1. VEREINFACHTE ÄNDERUNG

GEMEINDE WULFEN

BEBAUUNGSPLAN NR. „BÜHNERT 2. ABSCHNITT"

AUSFERTIGUNG
MASSSTAB 1:500
GEMARKUNG WULFEN
FLUR 9

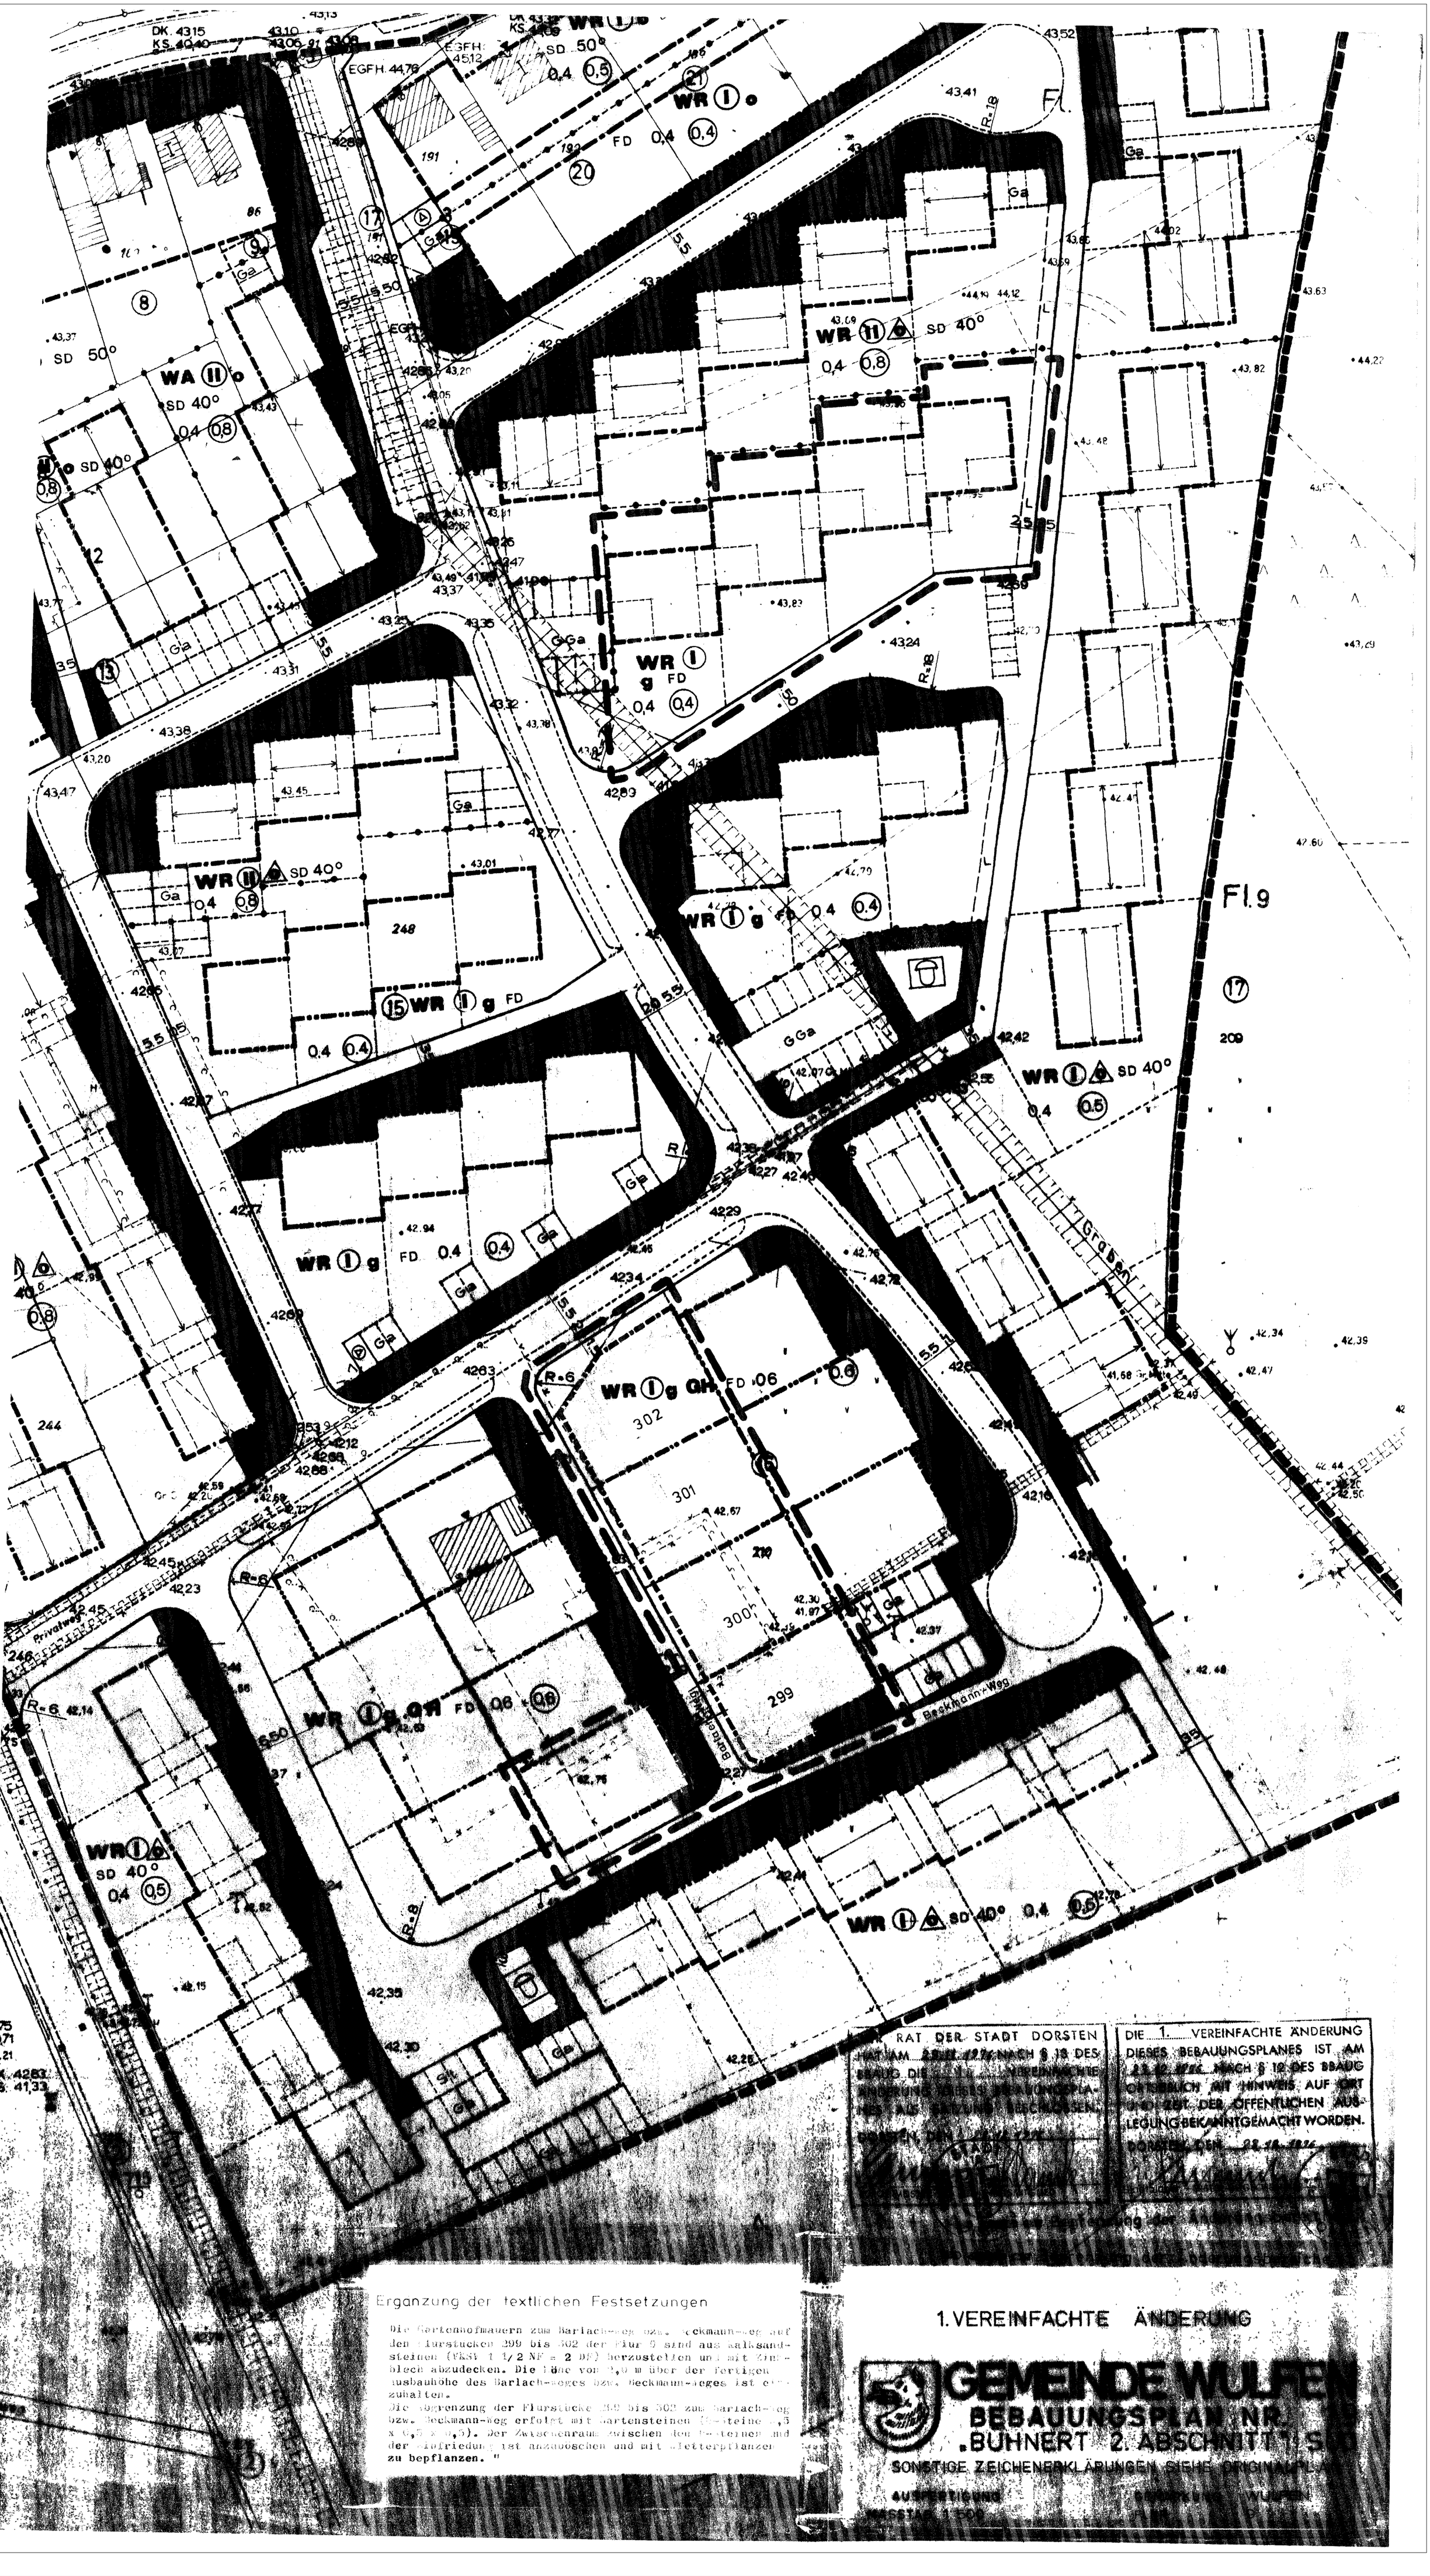
Ergänzung der textlichen Festsetzungen

Die Gartenhofmauern zum Barlach-Weg bzw. Beckmann-Weg auf den Flurstücken 299 bis 302 der Flur 9 sind aus Kalksandsteinen (KS) 1 1/2 NF = 2 DF) herzustellen und mit Zinkblech abzudecken. Die Höhe von 2,0 m über der fertigen Ausbauhöhe des Barlach-Weges bzw. Beckmann-Weges ist einzuhalten.
Die Abgrenzung der Flurstücke 299 bis 302 zum Barlach-Weg bzw. Beckmann-Weg erfolgt mit Gartensteinen (Rasensteine 0,5 x 0,5 x 0,5). Der Zwischenraum zwischen den Rasensteinen und der Gartenhofmauer ist anzuböschen und mit Kletterpflanzen zu bepflanzen."
